泊発電所3号炉の基礎地盤及び周辺斜面 安定性評価に関するコメント回答

平成25年11月29日
北海道電力株式会社

鉛直岩盤分類図: 3号原子炉建屋海山方向断面(Y-Y' 断面)

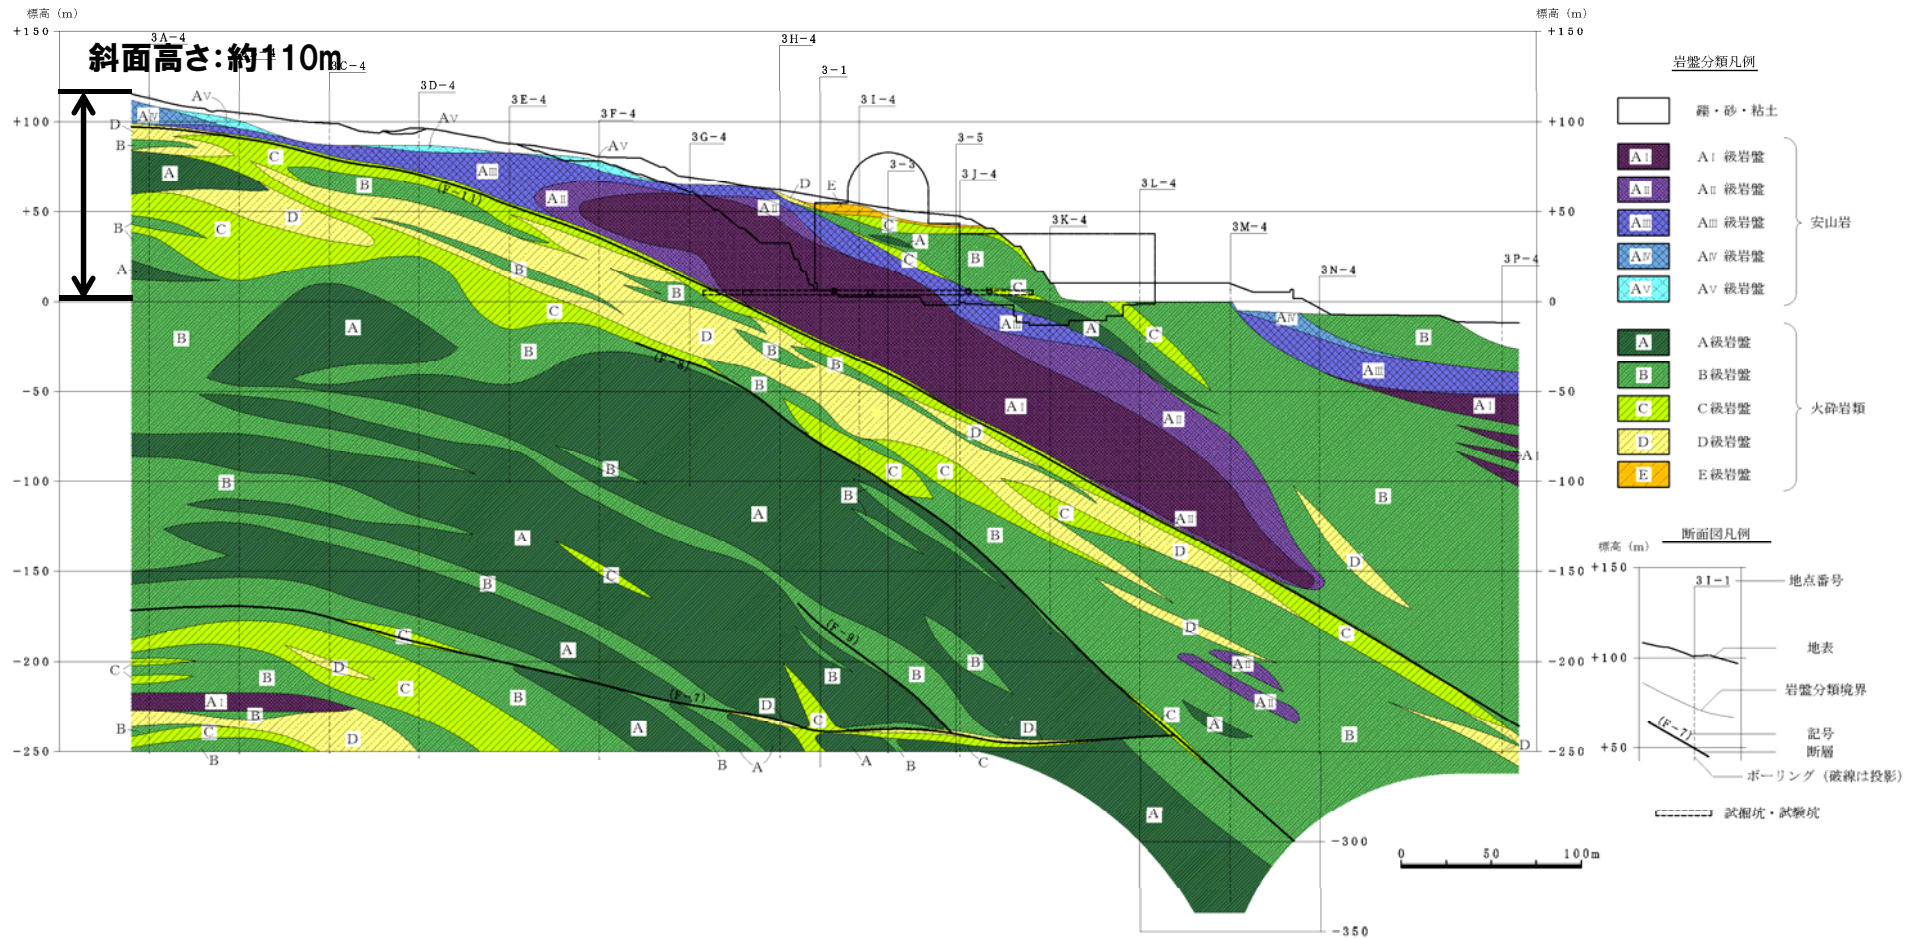
| No | 指摘事項 |
|----|---------------------------|
| 1 | 斜面の解析断面の選択の妥当性について説明すること。 |

泊発電所3号炉の周辺斜面について、基準地震動 S_s による地震力に対して、耐震設計Sクラス施設の安全機能に重大な影響を与えるような崩壊を起こすおそれがないことを確認するため、安定解析による想定すべり線に対するすべり安全率により評価する。

泊発電所3号炉の周辺斜面の安定性評価断面として、斜面の高さ・勾配及び周辺斜面の地質・地質構造を考慮し、原子炉建屋中心を通る海山方向断面(Y-Y'断面)を選択した。

鉛直岩盤分類図:3号原子炉建屋周辺海山方向3断面

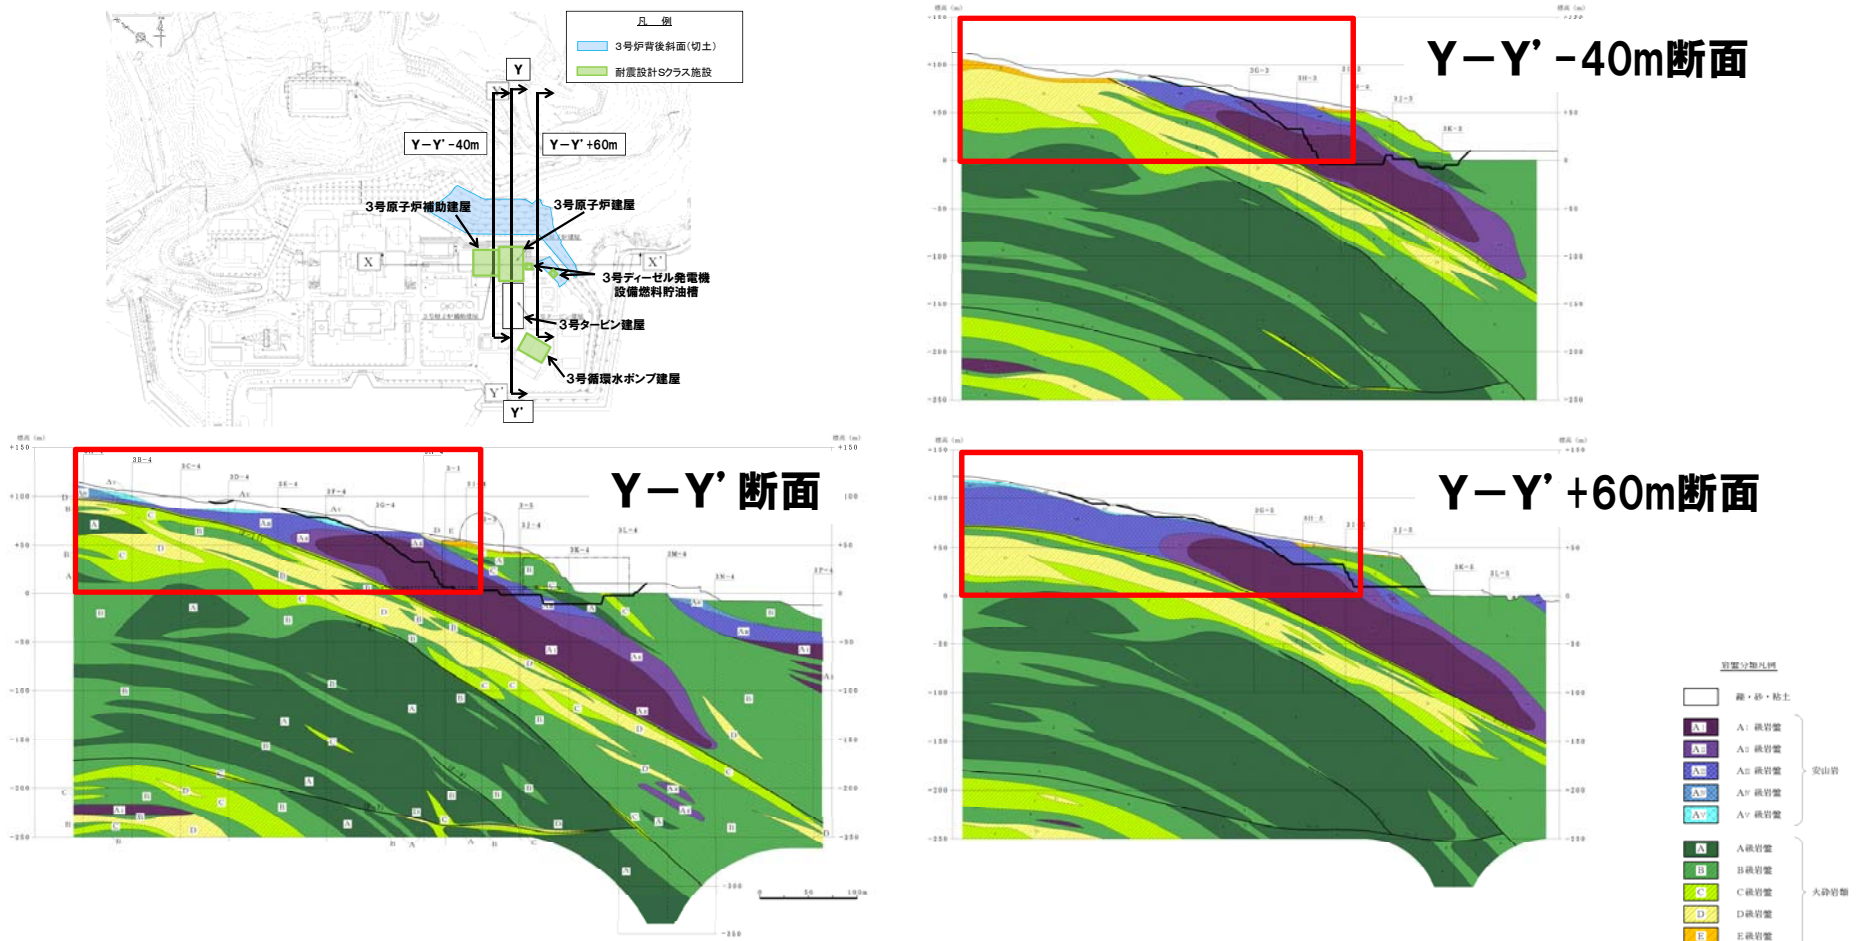
(1) 斜面の高さ・勾配

斜面高さが大きく、斜面の勾配が最も急傾斜となるのは、原子炉建屋中心を通るY-Y'断面付近であり、周辺斜面に差異は認められない。(切取斜面の勾配は、3断面とも同様に1:1.2~2.5であり、斜面高さは、3断面とも同様に110m程度である。)

鉛直岩盤分類図: 3号原子炉建屋中心を通る2断面

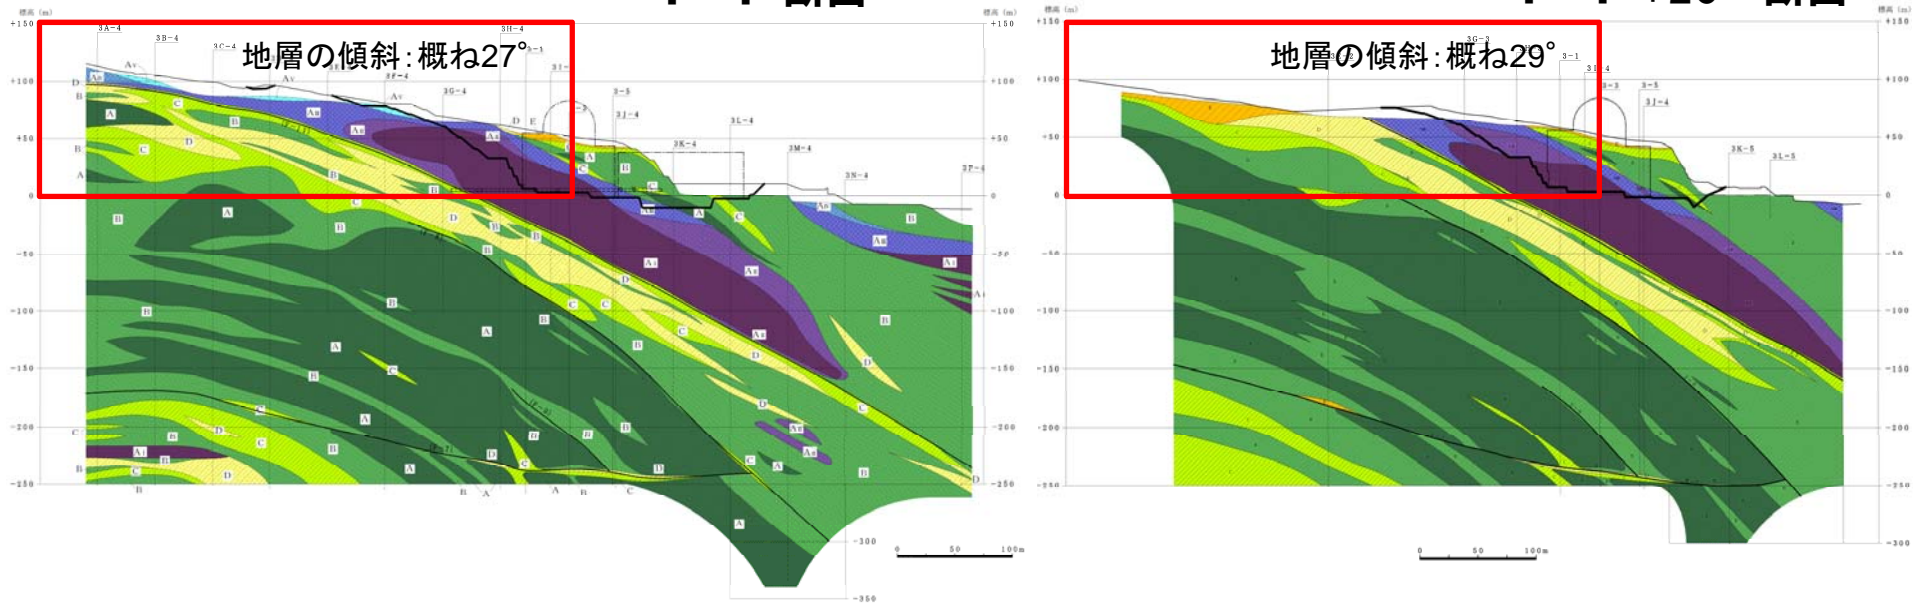
(2) 斜面の地質・地質構造

3号炉の基礎地盤及び周辺斜面は、凝灰岩、凝灰角礫岩等の火砕岩類の上位に安山岩が分布し、海側へ傾斜する地質・地質構造であり、原子炉建屋周辺の範囲において、差異は認められない。

また、Y-Y' 断面は、周辺斜面において地層の傾斜が最も大きいY-Y' +25° 断面と比較しても、概ね同様の地質構造であり、Y-Y' 断面の方が見かけの切取斜面及び背後斜面の高さ・勾配が大きい断面である。

鉛直岩盤分類図:3号ディーゼル発電機
設備燃料貯油槽(追加設置)断面

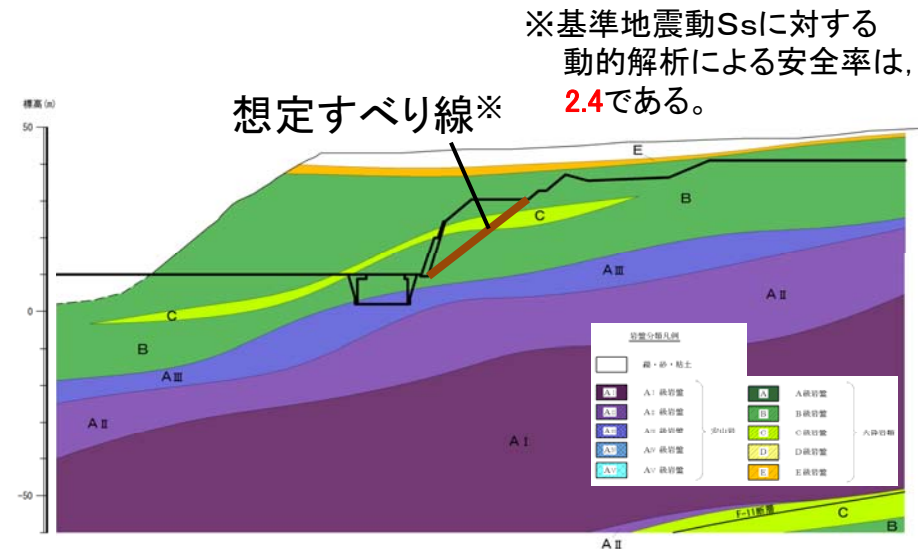
(3) 周辺斜面に関する更なる確認

追加で設置する3号ディーゼル発電機設備燃料貯油槽の周辺斜面は、斜面高さが小さいため、3号炉の周辺斜面の安定性評価においては、Y-Y'断面を検討代表断面として選択している。

3号ディーゼル発電機設備燃料貯油槽の周辺斜面には、火砕岩類のB級、C級が分布しており、十分な安定性を有していることを確認している。

鉛直岩盤分類図:
1号原子炉建屋海山方向断面(Y_{1C}-Y_{1C'}断面)

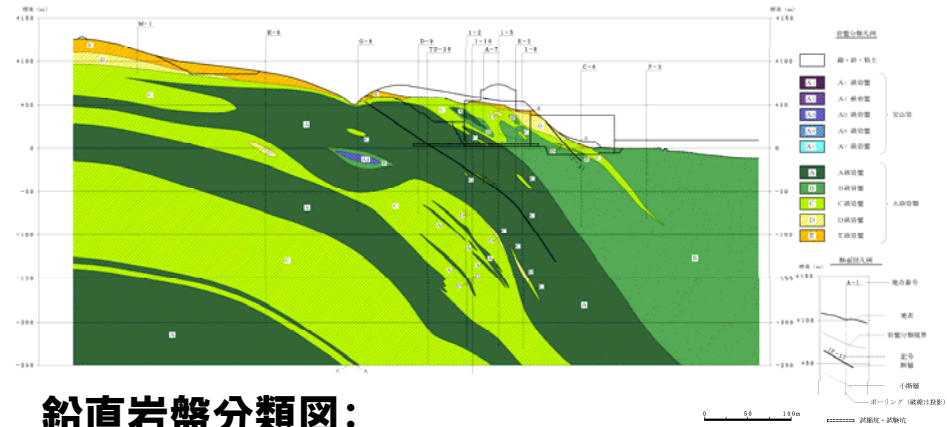
| No | 指摘事項 |
|----|---|
| 2 | 周辺斜面及び基礎地盤の安定性評価における入力地震動の算定の妥当性について、観測記録等を用いた検証等により説明すること。 |

算定した入力地震動の妥当性を確認するため、1993年北海道南西沖地震(M7.8, 震央距離△113km)の観測記録を用い、観測地点に最も近い1号原子炉建屋中心を通る海山方向断面(Y_{1C}-Y_{1C'}断面)で検証を行った。
